2019년도 문화재위원회

제9차 민속문화재분과 회의자료

■ 일 시 : 2019. 12. 10.(화) 15:30

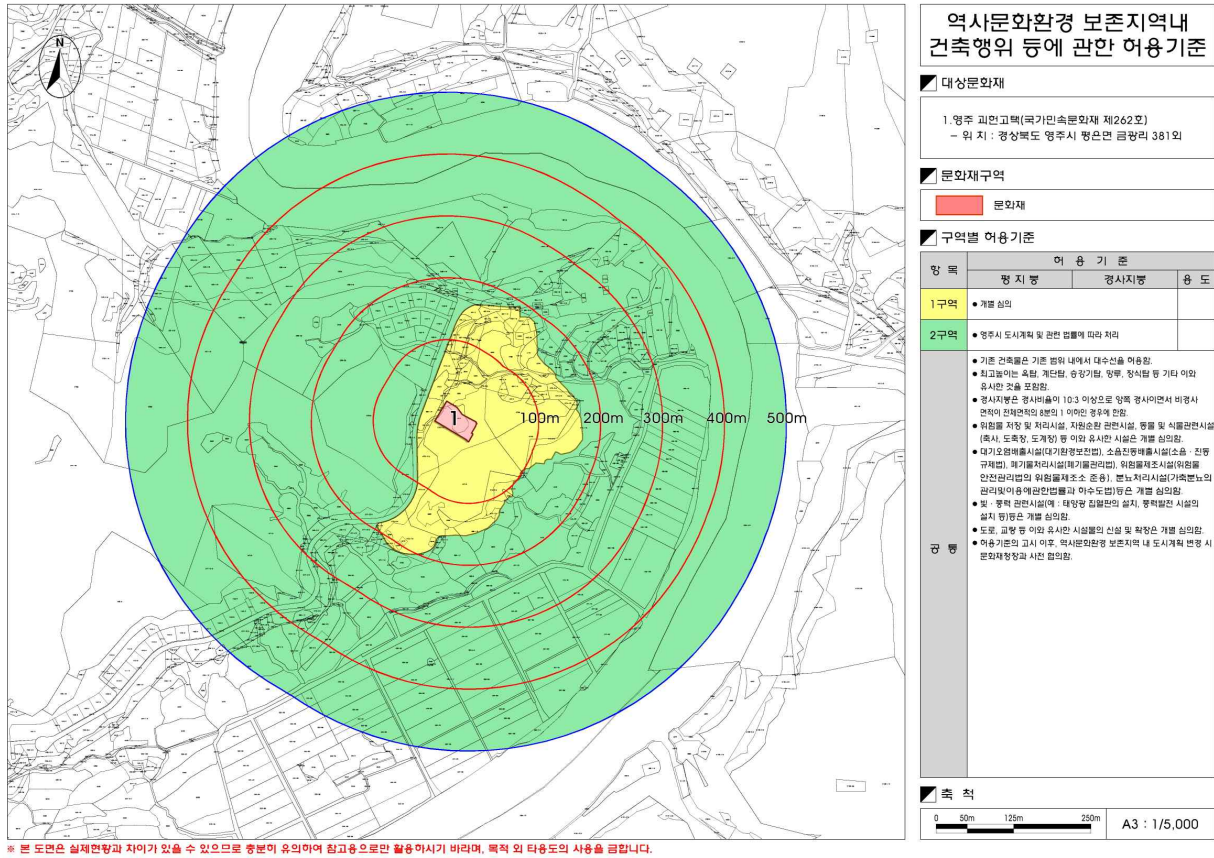
- 이건되는 귀현고택 보호를 위해 최소한도의 허용기준이 필요하다고 판단되며,
- 문화재 보호를 위해 위험물 저장 및 처리시설, 대기오염물질 배출시설, 태양광 및 풍력발전시설, 동물 및 식물관련시설(축사, 도계장 등) 등이 공통사항에 포함되어야 할 필요가 있다고 판단됨

민속자료조사보고서 19호 - 최길성 문화재위원(1969.12월)	 1993년 당산제 당시 사진	 2019년 반환식 당시 복원사진
--	---	--

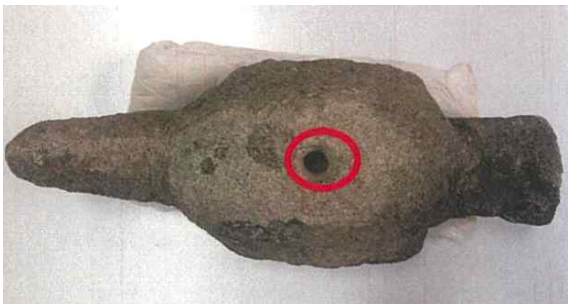
- 1969년 12월 최길성 문화재위원 현지 조사보고서에는 신간의凸(볼록부분)와 돌오리(石鳥)凹(오목부분)로 얹혀 있으며 접착을 위한 물질이 없다고 기록했는데, 현재 신간 부분은 갈고 닦아 표면을 반들반들하게 만든 흔적이 확인되며 별도의凸(볼록부분)이 없는 상태임
- 돌오리상 방사선 촬영 결과, 돌오리상에 흠이 존재하며 흠이 있는 반대쪽에는 엑스레이 촬영결과 원석과 밀도차이가 있는 물질로 보수한 흔적이 확인됨
- 돌오리상의 목과 꼬리 연결 부위는 방사선 촬영 상 상·하로 연결된 균열이 발생되어 균열 발생 후 접합되어 있는 것으로 관찰되나, 머리와 꼬리 부분은 별도의 파손 또는 가공의 흔적은 발견되지 않음
- 돌오리상의 흠 주변부의 명암이 밝은 부분은 무언가 덮혀 있거나 대기로부터 별도로 보호되어 풍화도가 낮아서 나타나는 현상으로, 별도의 가공흔적은 보이지 않으며, 흠은 기계로 시공한 것은 아니고 최근에 가공한 것으로도 보이지 않음
- 현지인의 구두 조사 및 과거 사진 자료를 바탕으로 현장 시뮬레이션 결과, 돌오리의 좌정 복원은 흠이 있는 부분이 위쪽으로 향하고, 머리가 부안읍성의 주산 성황산을 바라보도록 즉, 서북향으로 향하도록 배치하는 것이 타당하다고 판단됨
- 다만 흠이 있는 부분을 상부로 하여 복원할 시 기존 지정보고서 및 기록에서 그 존재가 확인되지 않아 차후 구체적인 정황조사가 추가적으로 필요할 것으로 판단됨
- 돌오리상은 복원 전 세척 및 강화제를 도포하는 정도의 보존처리를 실시하고, 흠 부분은 빗물고임 방지를 위한 조치 후 배치하도록 하며, 당산의 현 위치가 마을 자동차길과 인접해 있어 불시 파손 위험이 있으므로 조치가 필요하다고 판단됨

- 지정보고서(1969.12월)를 근거로 돌오리의 흠이 있는 곳을 배로 보고 설치할 경우 설치형태가 부자연스럽고, 도난 전 사진을 근거로 돌오리 흠이 있는 곳을 등으로 보고 설치할 경우 설치형태는 자연스러우나 그에 대한 기록이 없는 상황임
- 따라서 현 단계에서 돌오리상 복원 방향을 결정하는 것보다는 관계전문가 자문을 바탕으로 추가 학술조사연구를 통해 돌오리 설치에 대한 심도깊은 고증이 필요할 것으로 판단됨
